FOT. NR 7

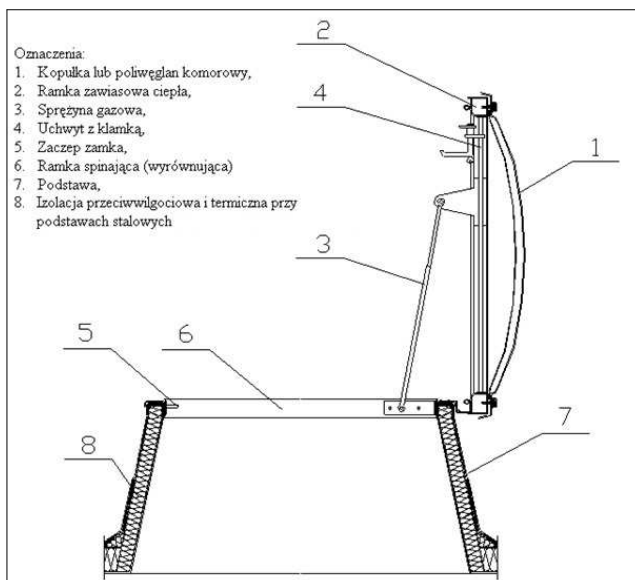
NIESZCZELNOŚCI I PORASTAJĄCE MCHY  
POWSTAŁE W WYNIKU GROMADZENIA  
SIĘ WILGOCI

PROWIZORYCZNY WYŁĄZ DACHOWY NALEŻY  
WYMIENIĆ NA SYSTEMOWY UMOŻLIWIAJĄCY  
SZCZELNE WYKONANIE POŁĄCZENIA  
Z POKRYCIEM DACHU
